Recueil des avis issus de la consultation auprès des ministères et organismes

Projet : Construction du parc éolien Saint-Paul-de-Montminy sur le territoire de la municipalité régionale de comté de Montmagny

Numéro de dossier : 3211-12-260

QC-63

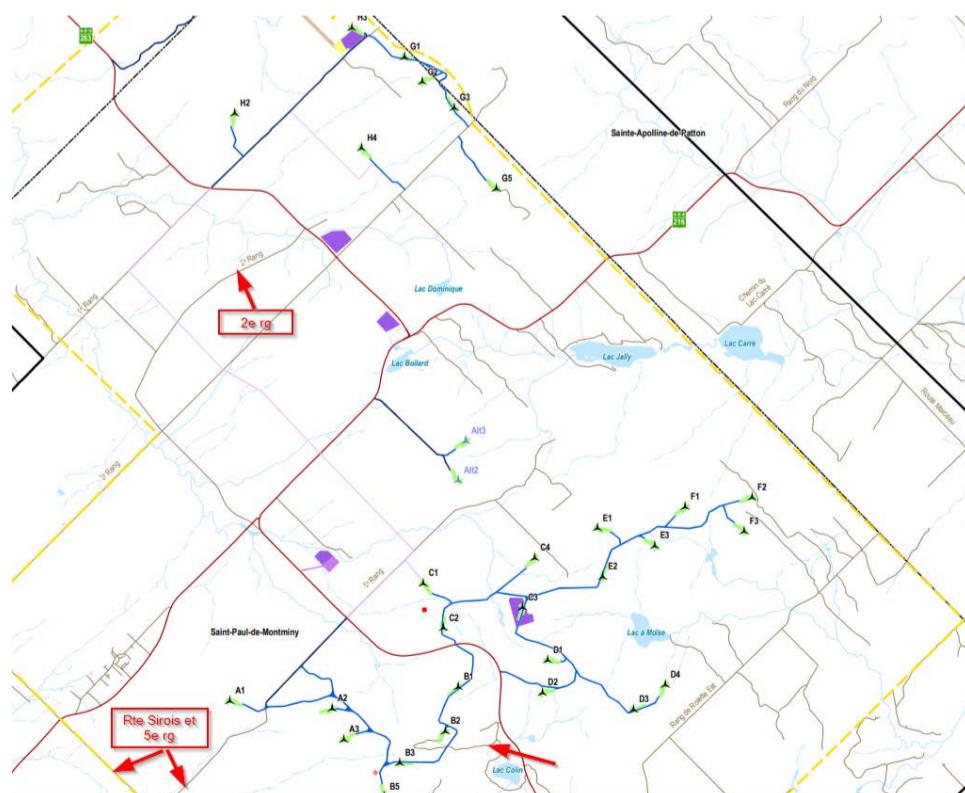
- Texte du commentaire : Afin de préciser la réponse, de quelle façon l'initiateur du projet peut-il s'assurer que les véhicules lourds devant se rendre ou sortir du chantier n'utiliseront pas un autre chemin, non prévu, pour accéder aux chantiers ? Exemple : la route Sirois n'étant pas interdite aux camions, celle-ci pourrait devenir un accès non souhaité.

Notre question concerne tous les camions normés qui peuvent circuler sur tous les chemins, si aucune signalisation ne l'interdit. Puisque la municipalité de St-Paul-de-Montminy et les municipalités voisines n'ont pas de règlement interdisant la circulation des camions sur les routes entourant la zone de travaux, plusieurs chemins sont donc légalement disponibles pour le camionnage. Nous appréhendons que les camionneurs accèdent à la zone de travaux par des routes non ciblées par l'initiateur du projet et causent une détérioration imprévue à ces routes.

R-63 Le transporteur, responsable de l'obtention des permis auprès du MTMD, respectera les conditions spécifiées par ces permis, ce qui inclut le plan de circulation approuvé par le MTMD, les routes et les itinéraires appropriés.

Recevabilité 3 : Annexe B de 3453_SPDM_EIE_Volume6_RepMELCCFP_Serie2_20250124

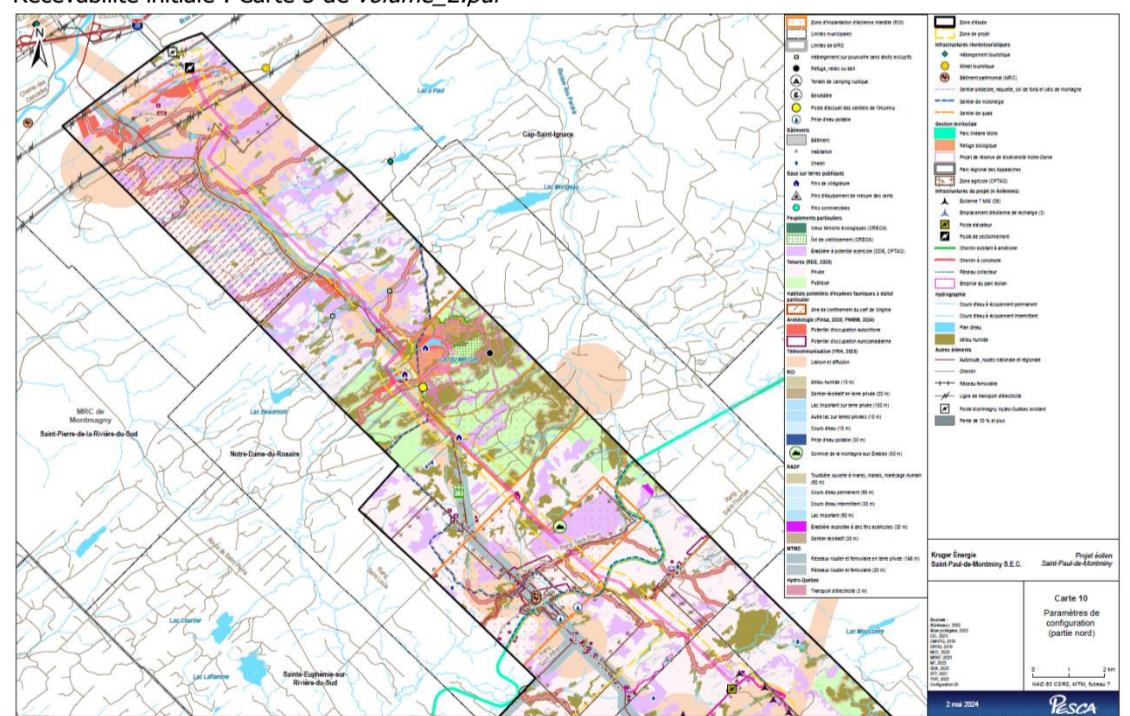
Il semble avoir une divergence d'information concernant le tracé de la ligne de transport d'électricité entre cette réponse et les documents initiaux. En effet, le promoteur mentionne dans ses réponses que la ligne électrique sera uniquement au sud de l'ACCV (voir 1^{re} capture) alors que dans les cartes initiales, une portion de la ligne électrique était directement à l'est de l'ACCV. La DGFa demande que le promoteur confirme quel est le bon tracé. L'information devra être disponible lors de l'analyse d'acceptabilité du projet.

Figure 1. Carte de l'habitat prédit de la Grive de Bicknell ainsi que les positions d'éoliennes (polygones rouges), les emprises (polygones verts) et la limite de l'habitat essentiel désigné de l'espèce (limite de zone tampon rouge)

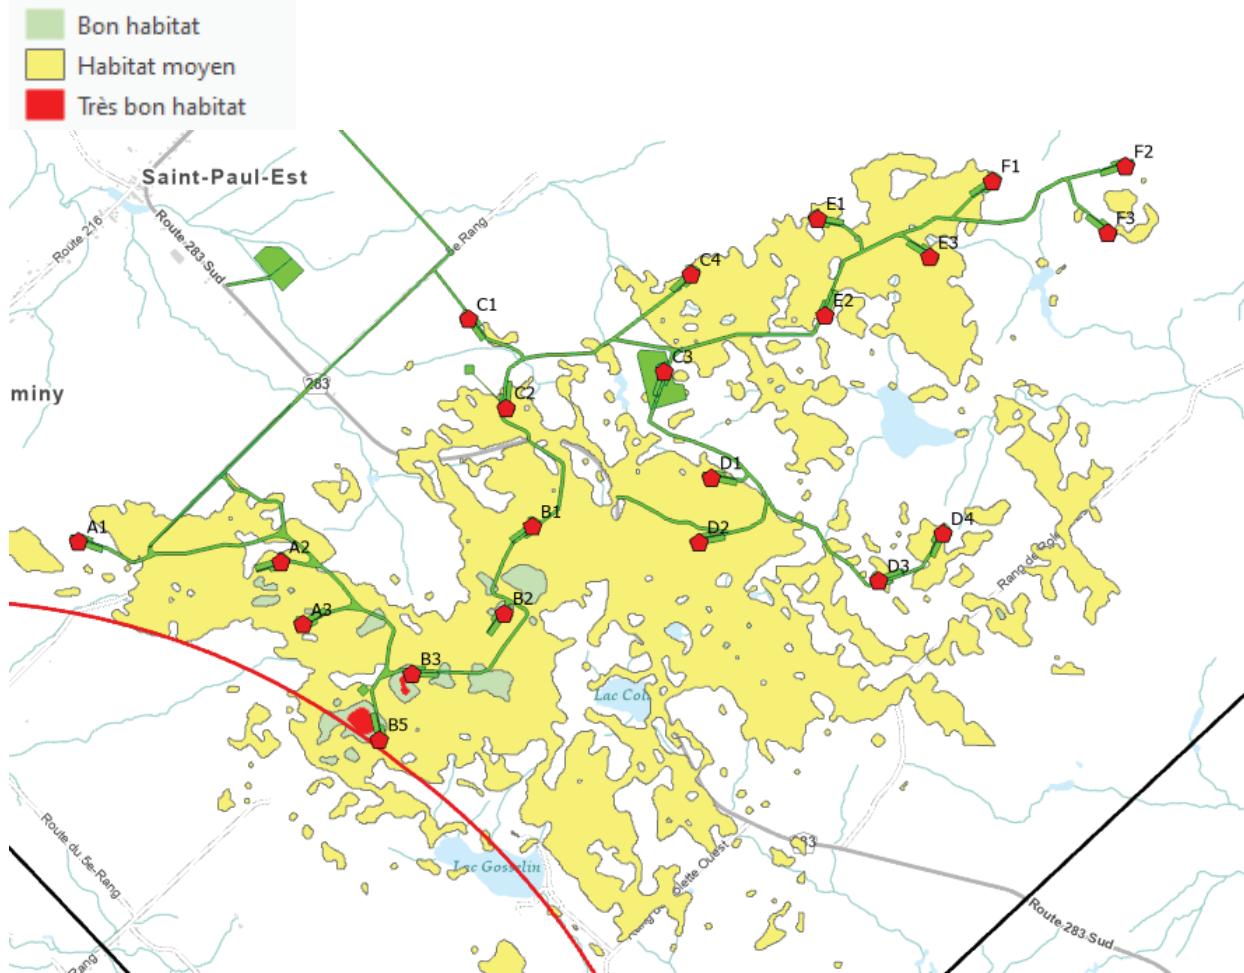
QC-76 : Mesures d'atténuation, de surveillance et de suivi pour la Grive de Bicknell
Réponse non recevable

ECCC est d'avis que l'initiateur n'a pas transmis l'information nécessaire afin de démontrer que l'inventaire a été réalisé conformément au *Protocole d'inventaire de la grive de Bicknell et de son habitat*. Selon la carte 3 du Volume 2 (partie 2) et son niveau de précision, plusieurs éoliennes et éoliennes de recharge (11 sur 23) sont situées dans des sapinières, et de grands segments de chemins (présentés à figure 1 de l'annexe D du Volume 5, partie 1) se retrouvent à une altitude de plus de 650 m et possiblement dans des sapinières. Toutefois, aucun point d'écoute n'a été réalisé sur le tracé des chemins d'accès, ceux-ci étant absents de la plupart des cartes présentées par l'initiateur. ECCC est d'avis que l'initiateur devrait consulter les documents forestiers disponibles pour vérifier la composition des peuplements forestiers afin d'identifier les points d'écoute puisque ceux-ci ont été déterminés à partir de la localisation de l'habitat potentiel de la Grive de Bicknell fournie par le MELCCFP.
